第 431 回 核燃料施設等の新規制基準適合性に係る審査会合

京都大学臨界実験装置 (KUCA)

設置変更承認申請について

【設計基準事故の解析(燃料落下又は燃料誤装荷)の補正方針案】

第 10-3-1 図 L5.5P-50 炉心（低濃縮ウラン炉心）

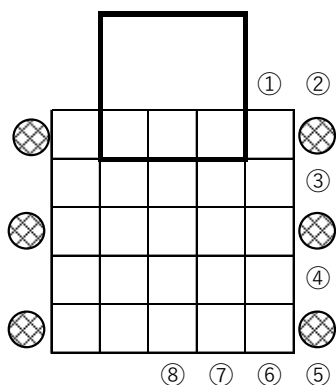
~~炉心配置変更の際に燃料集合体を計画外の位置に誤って装荷した場合、炉心に反応度が投入され、原子炉出力が上昇するため、燃料、減速材の温度が上昇して、許容設計限界を超える可能性がある。誤装荷を防止し、あるいは、万一発生した場合でもその影響を限定するとともに、その波及を制限するために、次のような対策を講じている。~~

炉心配置変更の際に燃料集合体を計画外の位置に誤って装荷した場合、炉心に反応度が異常に投入される可能性があるが、以下に示すように固体減速炉心、軽水減速炉心とも未臨界状態を保つことができる。

固体減速炉心については炉心配置変更の際に制御棒は3本が全挿入、3本が全引抜きとし、中心架台は下限の状態で作業を行っている。この状態で燃料集合体1体を追加で誤装荷してしまった場合を考える。低濃縮燃料を用いた代表炉心（第8-2-1図～第8-2-2図）のうち、同じ燃料セルの炉心のうち1体の燃料集合体の反応度が大きな高さ50cmの各炉心について、燃料集合体を1体誤って追加で作成してしまい、燃料体周囲のポリエチレン反射体を1体取出して燃料集合体追加で装荷したとする。中心架台は第8-2-1図～第8-2-2図の高さ50cmの炉心の図面の一番上側の中央3体の燃料体と6体のポリエチレン反射体を含む3×3体で構成されていると考える（例として第10-3-1図にL5.5P-50炉心の燃料体の配置、燃料誤装荷位置、中心架台の位置を示す）。各炉心について、燃料誤装荷時の最も大きな反応度とその炉心の中心架台の反応度を第10-3-1表に示す。全ての炉心において中心架台の反応度は燃料の反応度に比べて十分に大きな値となっており、炉心配置変更時に燃料集合体を1体誤装荷してしまっても中心架台が下限であれば炉心は十分に深い未臨界の状態を保つことができることが判る。

また軽水減速炉心については炉心配置変更の際に減速材である軽水が炉心に無いため臨界となることはない。

以上より設計基準事故の解析においては「燃料落下又は燃料誤装荷による反応度の異常な投入」の解析は実施しないとする。

「10-3-2-2」～「10-3-2-5」の文章、関連する図表は、全て削除。
